改善箇所説明図

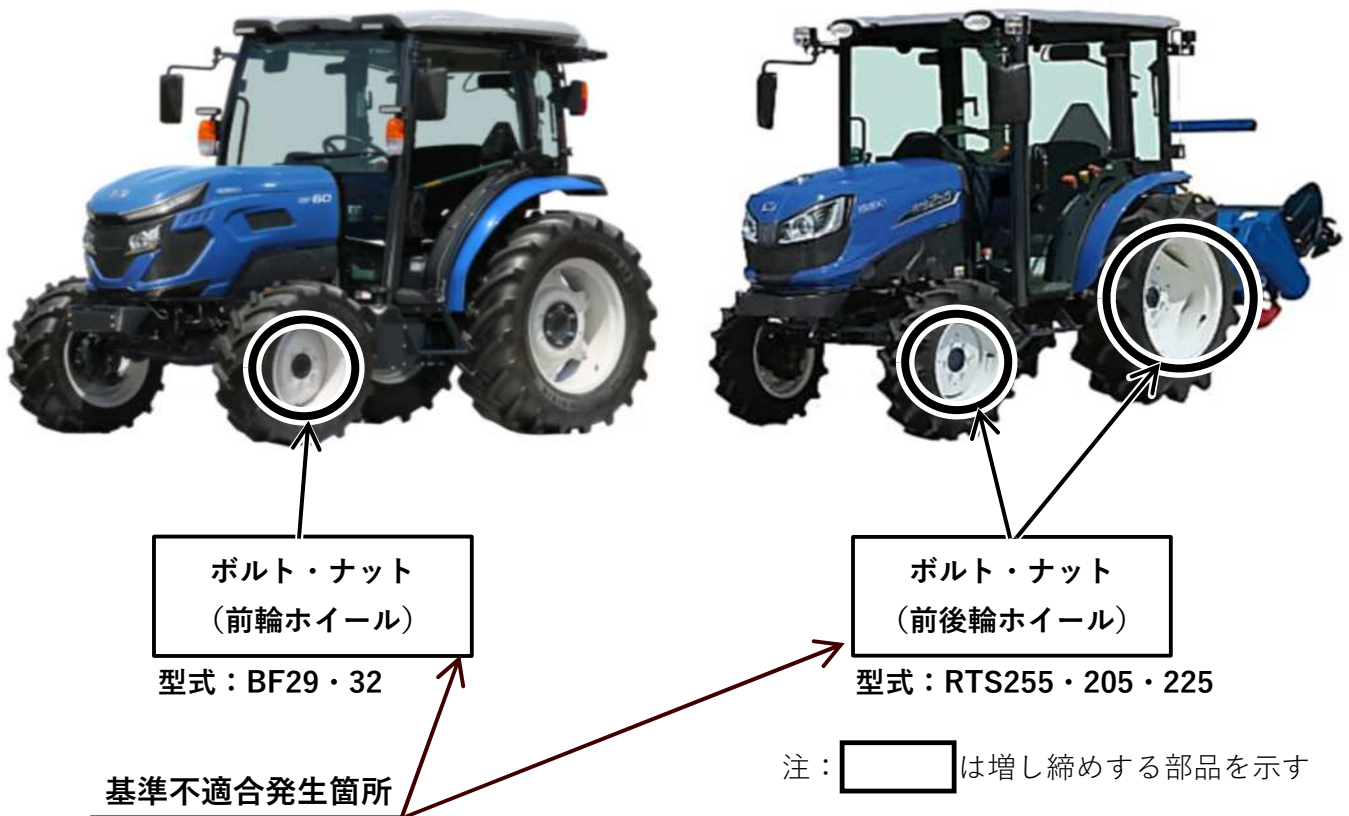
農耕トラクタの走行装置において、塗装工程が不適切なため、ホイールの塗膜硬度が不足しているものがある。そのため、ホイールの取付ボルト・ナットが緩むおそれがある。

全車両、ホイールの取付ボルト・ナットを規定トルクで増し締めする。なお、型式によって、前輪のみ、または、前後輪ともに増し締め対応とする。

識別：改善実施済車には、型式銘板の近傍にリコール届出番号の入ったステッカーを貼付する。
